Ausschuss für Planung und Stadtentwicklung am 16.04.2013 Nr. 2 der TO		öffentlich	
		Vorlagen-Nr.: FB 3/771/2013	
Dez. I	FB 3: Planen und Bauen	Datum: 21.02.2013	
FBL / stellv. FBL	FB Finanzen	Dezernat I / II	Der Bürgermeister
Beratungsfolge:			
Gremium:	Datum:	TOP	Zuständigkeit
Ausschuss für Planung und Stadtentwicklung	16.04.2013		Vorberatung

Vorhabenbezogener Bebauungsplan "Steuerhotel an der Borg"

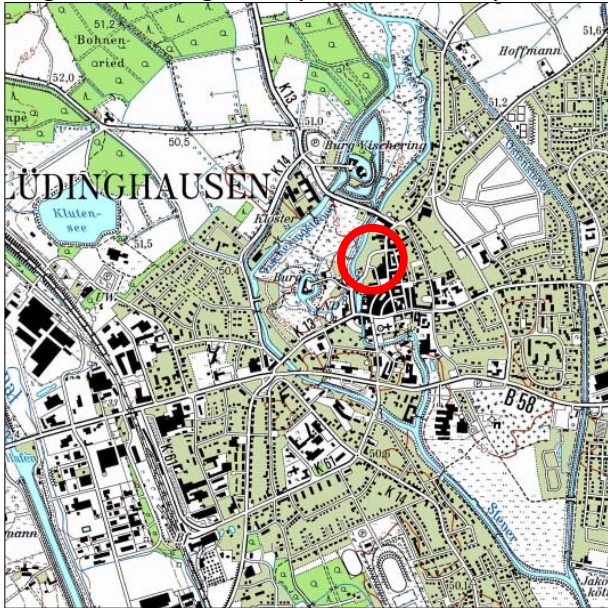
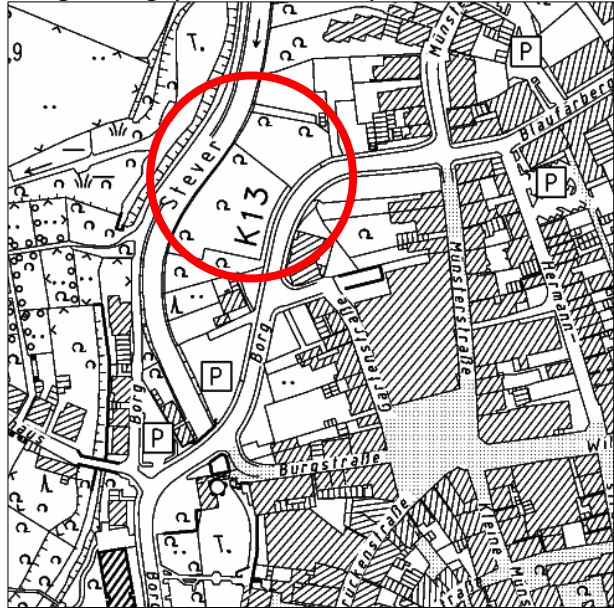
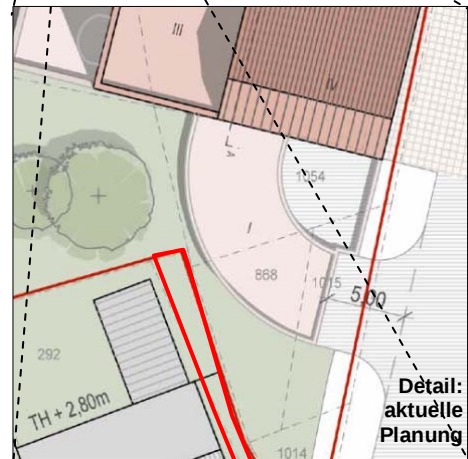
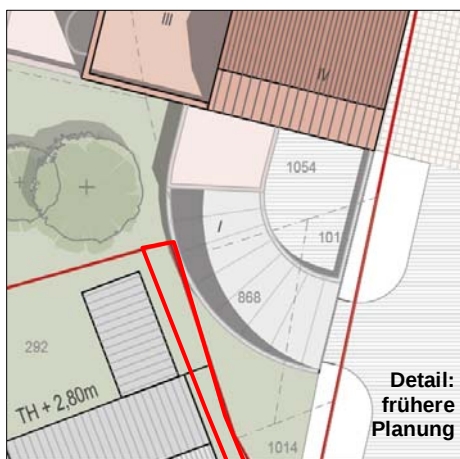
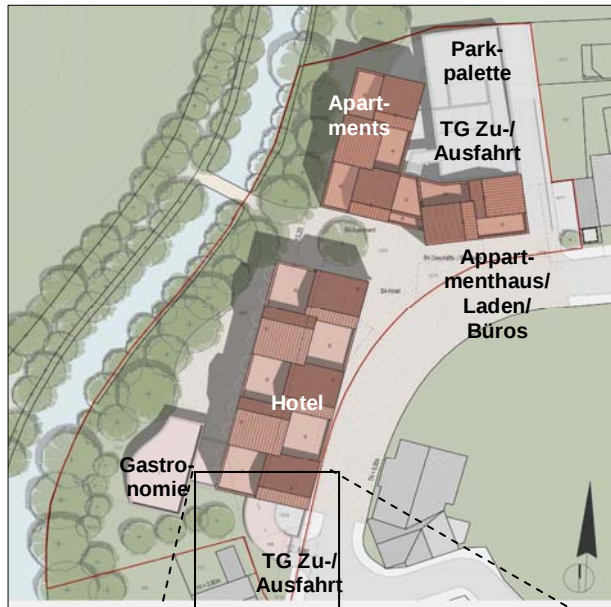
Anregungen aus dem APS / Änderungen nach der letzten Beratung:

- Der Bitte, die Fassade zu überarbeiten, wurde gefolgt: es wird eine, weniger "schwebende" Verglasung vorgesehen, die die Statik des Gebäudes besser verdeutlicht.

- Die Gestaltung des Eingangsbereiches des Hotels ist im Ausschuss hinterfragt worden, die perspektivische Darstellung lässt dort Beton oder Putz erwarten. Die abschließende Ausgestaltung des betonten Eingangsbereiches steht noch nicht fest, nach Aussage des Entwurfsverfassers ist dort jedoch bspw. heller Naturstein oder Sichtbeton denkbar.

- Die Zufahrt zur Hotel-Tiefgarage ist Richtung Norden verschoben und eingehaust worden. Somit konnte - wie angeregt - ein größerer Abstand zum südlich benachbarten Wohnhaus Borg 24 erzielt werden. Zudem hat sich der lärmschutztechnische Vorteil ergeben, dass die Tiefgarage auch durch die Besucher der Gastronomie genutzt werden kann.

- Die Parkpalette ist um 5m von den Grenzen der östlich benachbarten Münsterstraßen-Grundstücke abgerückt. Die halb ins Erdreich versetzte Palette sowie die Einfahrt in die Tiefgarage 2 sollen definitiv mit der Errichtung des Hotels verwirklicht werden. Dahingegen werden die aufragenden Bereiche der Palette erst errichtet, wenn sich - aufgrund baulicher Veränderungen auf der diagonal südöstlich gegenüberliegenden Fläche des gleich Eigentümers - entsprechender Bedarf ergibt.
